Przedsiębiorstwo Usług Komunalnych Sp. z o.o. ul. Elekcyjna 8, 67-120 Koszów tel. (0-68) 555 22 08, www.uskum.eu		
Teren: Budowa wodociągu wody surowej od ujęcia wody do SUW w Miocinie Średnim, 67 - 120 Koszów	Skala: 1 : 500	Nr rysunku: 01
Adres: 67 - 120 Koszów, obieg Miocin Średni - działki numer 271, 222, 224, 232	Tytuł rysunku: Plan zagospodarowania terenu	Data: 24.07.2017
Autor: mgr inż. Magdalena Kowalska	Projektant: mgr inż. Magdalena Kowalska	Data: 24.07.2017

Projekt zagospodarowania terenu
Skala 1 : 500

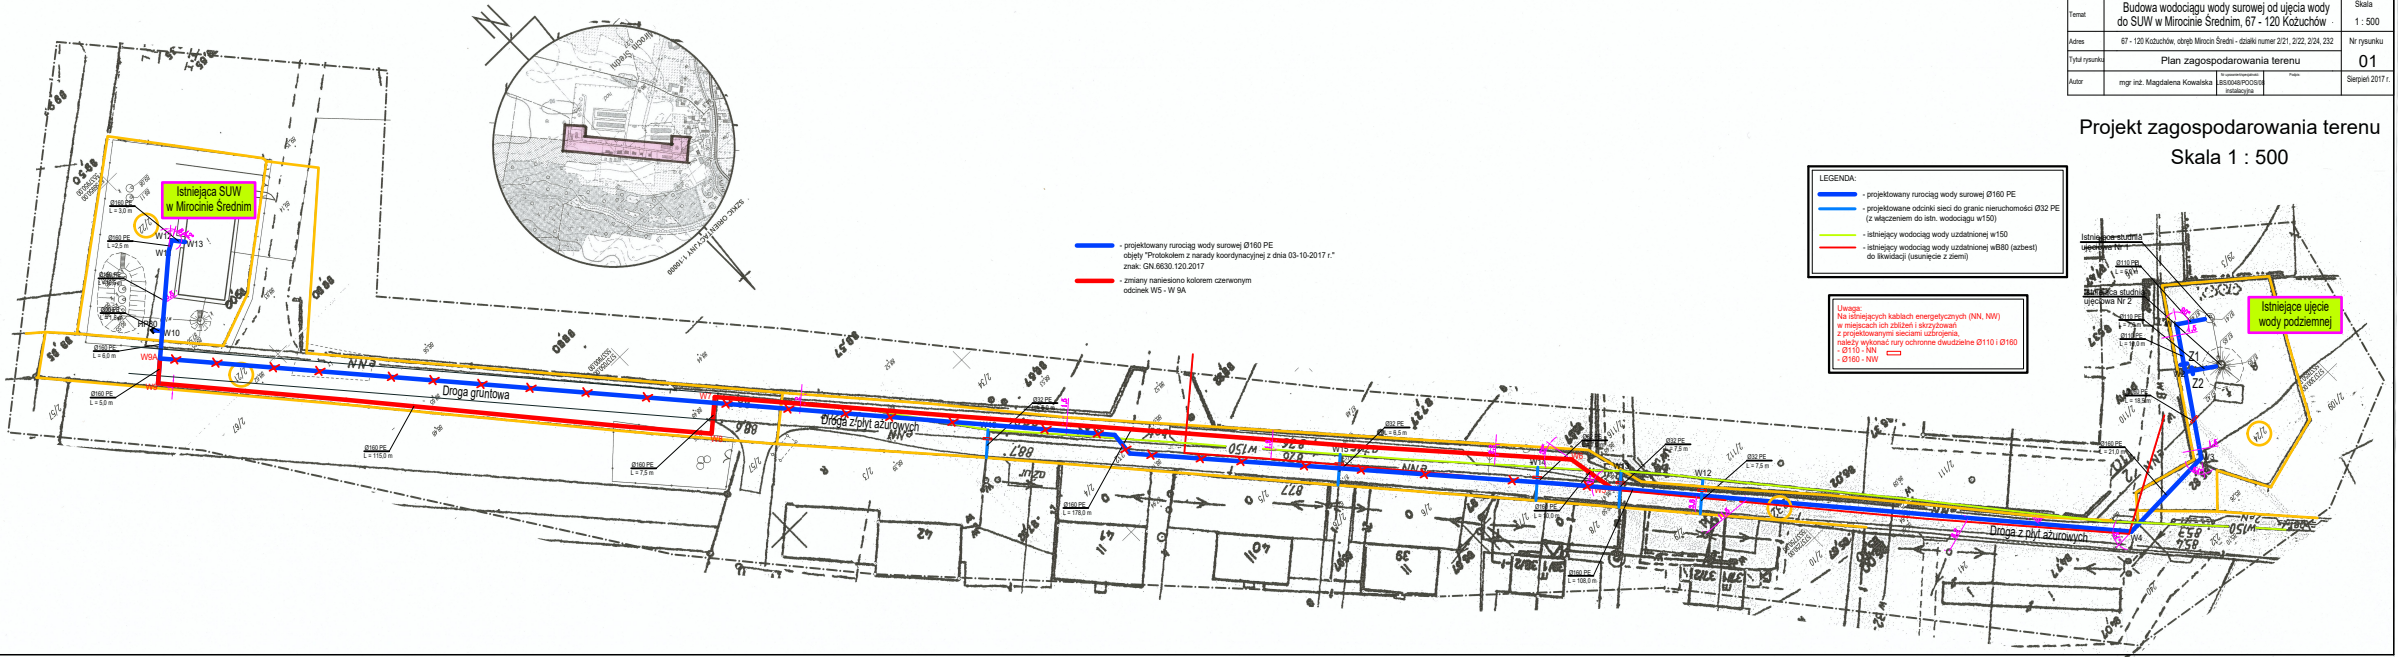
- projektowany rurociąg wody surowej Ø160 PE
 objęty Protokołem z narysów koordynacyjnej z dnia 03-10-2017 r.
 znak: GN.000.100.2017
 - zmiany napisano kolorem czerwonym
 odrębnie WS - W 9A
